第 2 回 北上川等堤防復旧技術検討会

第 1 回検討会意見及び対応方針について

平成 23 年 5 月 6 日（金）

国土交通省 東北地方整備局

志田橋CCTV静止画像

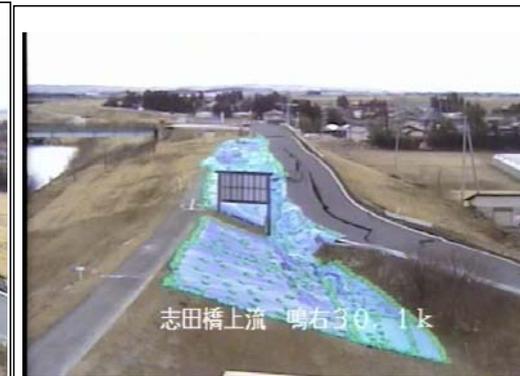
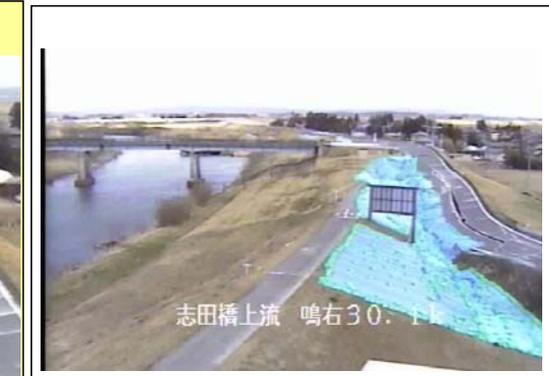
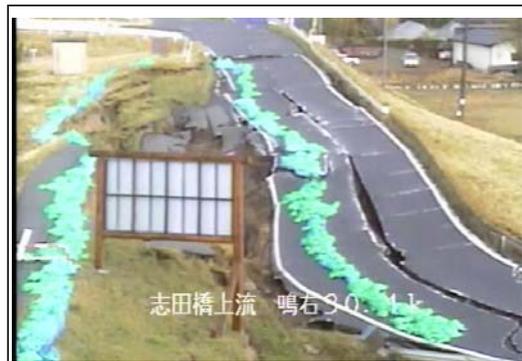
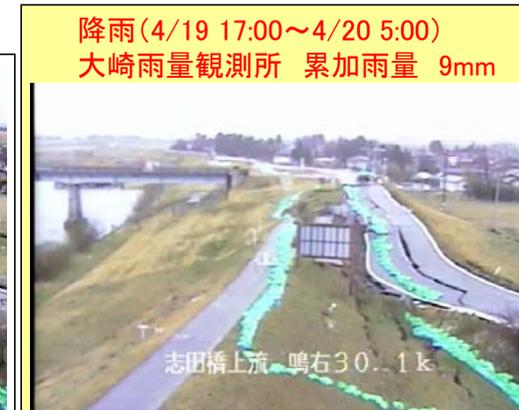
意見	意見への対応
<p>(地震被害について)</p> <p>被災要因は、閉封飽和域（堤体）若しくは基盤の液状化と思われる。 地震動慣性力等その他の要因は今日見た中では無いようだ。</p>	
<p>堤防被災は、液状化によるものであると思う。天端沈下量が注視されやすいが、側方へのはらみ出し量についてもきちんと把握しておく必要がある。</p> <p>視点：①沈下による体積変化量と側方流動による体積変化量は同程度か。 （等体積せん断変形であるのか） ②平成15年宮城県北部を震源とする地震時の被災と比較して、変形量は大きいのか小さいのか。 （地震動の大きさ、地震動継続時間の違い） 可能であれば、同程度の閉封飽和域厚を有する箇所と比較することが望ましい。</p>	<ul style="list-style-type: none"> ・側方流動の分析 <ul style="list-style-type: none"> ○ 堤防変状についての変形図（横断面図、平面図）から変形量を整理 →資料2-1、資料-3
<p>被災要因は、閉封飽和域（堤体）若しくは基盤の液状化のどちらかであると思う。</p>	
<p>慣性力による被害は無い。</p> <p>閉封飽和域については、サクシジョンの作用によって堤体内で地下水位が高くなっていると推測される。地下水涵養源を探るため、堤内側の地下水位も高い箇所（例えば江合川福沼地区）では、堤内地の地下水位調査も必要である。 また、風間委員のご意見にあった側方への移動量を把握するという事は、今回の地震動の継続時間の影響を考慮するべきである、という大変重要な指摘であると思う。</p>	<ul style="list-style-type: none"> ・堤内地側の地下水位の計測 資料-2-1に地下水調査実施箇所を明示
<p>地震動の継続時間の影響も考慮すべきであるが、余震の数も多いことから、どの時点でどの程度の変形量であったのか、について、可能な限り把握しておくことが重要である。</p>	<ul style="list-style-type: none"> ・被災の時間的変化の把握 志田橋（鳴瀬川）部におけるCCV静止画像について整理 →P3

地下水位観測井及び地震計設置概念図

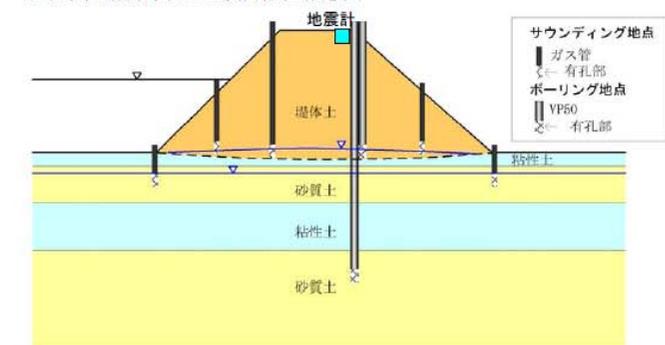
<p>追加調査について、被災箇所と近接する無被災箇所では、外力（地震動）は必ずしも同一ではない。今後も余震が続くと思われるので、両者に簡易地震計を設置して、余震を捉えることも需要である。</p>	<ul style="list-style-type: none"> ・小型地震計について、下中ノ目地区（鳴瀬川）、瀧尻上流地区（江合川）に設置を予定 →P5
<p>閉封飽和域の液状化によるものについては、地下水位の調査が大変重要である。下部粘性土層の過剰間隙水圧が上昇している可能性もあるため、ボーリングで液状化層を抜かない等注意深く調査する必要がある。</p>	
<p>(津波被害について)</p> <p>背後地形や引き波の影響がある。越水時にのり尻から堤体が剥ぎ取られており、のり尻の強度について着目する必要がある。河口部堤防から海岸堤防に接続しているような構造が不連続な箇所が被災を受けている。</p>	
<p>押し波、引き波の流れの把握が大事、河川だけでなく堤内地の地形も含めて調査すべき。 被災した堤防のバラベットの飛散した距離を把握しておくことも重要である。</p>	<ul style="list-style-type: none"> ・阿武隈川荒浜地区の特殊堤バラベットの飛散状況について整理 →P10
<p>破堤している区間は、構造が不連続な箇所、特殊堤区間、正面（法線直角方向）から津波が来襲している、という特徴がある。また、越水が生じた区間では、堤防の半断面消失、全断面消失があり、河道及び堤内地側の両側から津波を受けた堤防では、表面植生の剥がれや堤防の痩せが見受けられる。 越流水深の大小が被災の大小に影響している。例えば、背後地の湛水位がウォータークッションとなって、被害が軽減された箇所もある。 津波の越水被害については、越水深、越水の継続時間、プール深さ（堤内側水深）の3点が重要である。</p>	<ul style="list-style-type: none"> ・測量結果等から事実関係を可能な限り整理予定
<p>堤内地、河道の両側の水位差が少ない箇所では被害が少ない。</p>

(1) 地震計(被災箇所に1箇所、非被災箇所に1箇所設置)

被災箇所と非被災箇所での余震観測により、表層地盤面での地震動の違いの有無を確認し、被災要因検討の一資料とする。小型地震計を堤防天端付近に設置し、2~3ヶ月間の余震観測を行い、その期間に取得された地震データより、余震ごとの最大加速度を整理し、被災箇所と非被災箇所の対比を行い、被災要因となる地盤の地震動増幅特性の違いの有無について検討を行う。設置位置は、堤外側へ著しくはらみ出した27.6k+30m(被災箇所)と非被災箇所である27.8k+50mとする。

(2) 地下水位観測(21箇所を設置)

堤防変状箇所周辺の地下水位分布を把握する目的でボーリング孔またはサウンディング孔を用いて地下水位観測孔を設置する。当該地区では堤内地が高い箇所を取り囲むように地下水位観測孔を設置する。ボーリング孔にはストレーナー加工した塩ビ管VP50を、サウンディング孔にはストレーナー加工したガス管15Aを用いる。水位観測は手測りによる一斉観測とする。
